监理工程师通知单

工程名称：天津市滨海新区杨家泊镇通威渔光一体现代（海水）渔业园（光伏部分）项目

编号：TJYJP-CZZH-TZD-043

内容：关于集电线路电缆井事宜

附问题照片；

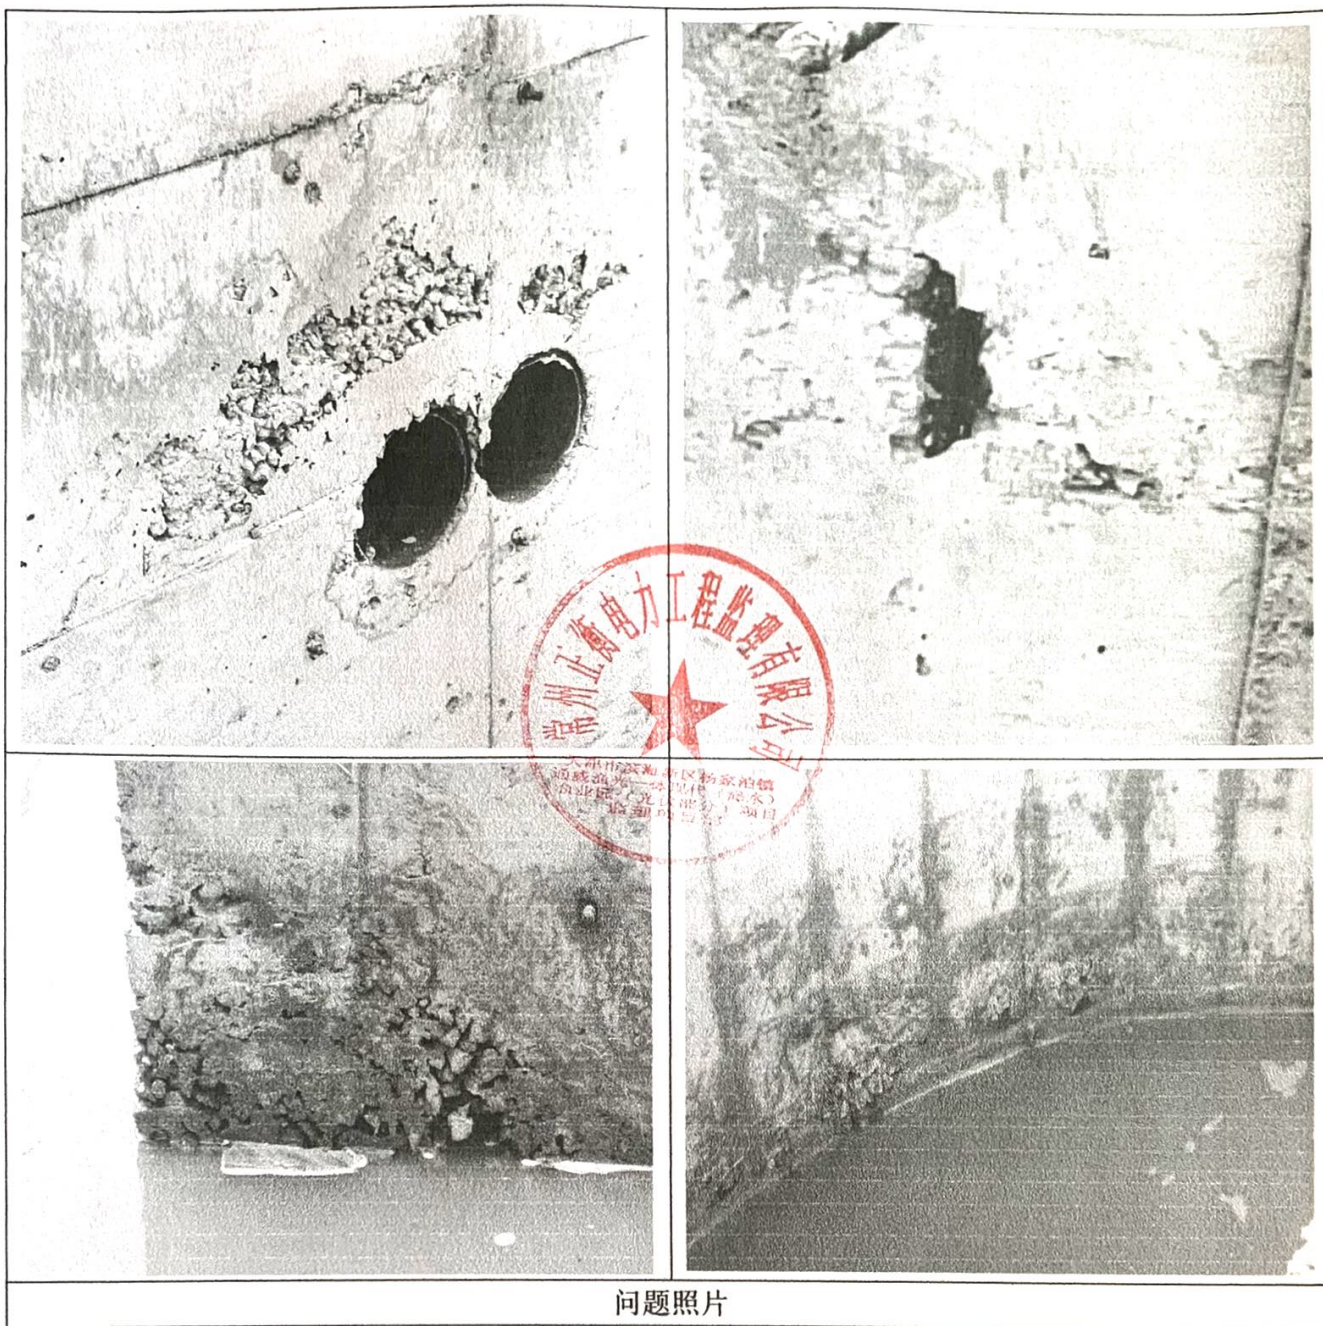
我监理部人员对你单位集电线路电缆井施工现场检查发现存在问题：

- 1、电缆井浇筑完成的混凝土表面，拆模后存在蜂窝、麻面、漏筋、观感差，施工质量不符合设计及规范要求。
- 2、养护不到位，表面已有裂缝情况。
- 3、顶面未收光、抹平。
- 4、其它未尽事宜请自查自纠。

现要求以上问题，严格按照设计及相关规范要求整改落实完成。限你单位立即整改于 2020 年 06 月 21 日前整改回复本项目建设单位及监理部。
